ALLEGATO SCHEDA GEOMORFOLOGICA

PARTE MERIDIONALE DI CAPO TESTA PENISOLA

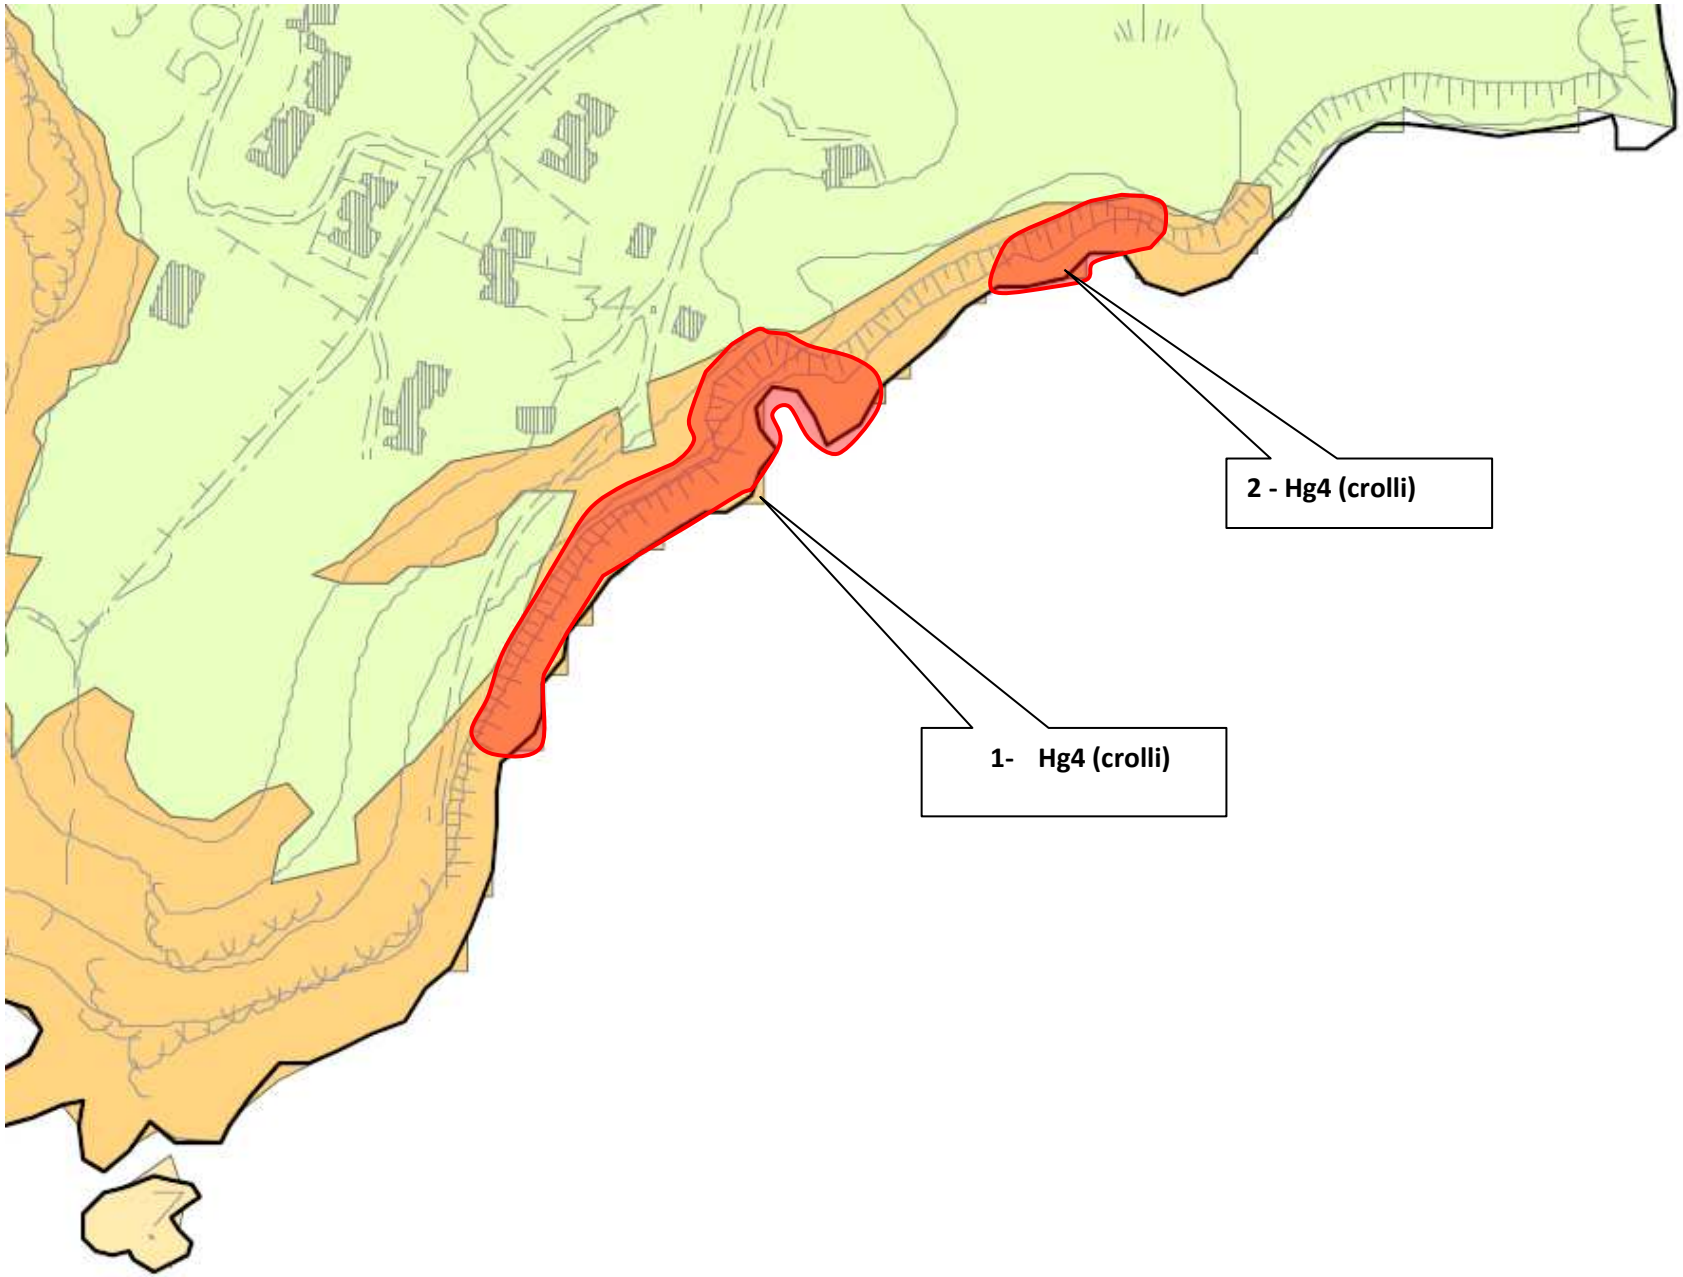
Queste modificazioni sulla **Carta Pericolosità** derivano dagli approfondimenti eseguiti su Capo Testa in questi giorni, a seguito delle istanze di Cassitta, i quali comportano aggiunte di medesimi poligoni nella **Carta Geomorfologica**. (quindi non interessano alcun altro **strato).**

Si tratta di crolli che interessano le scogliere in Arenarie eoliche pleistoceniche e in 1 anche la falesia in Calcari miocenici

2 - Hg4 (crolli)
1- Hg4 (crolli)
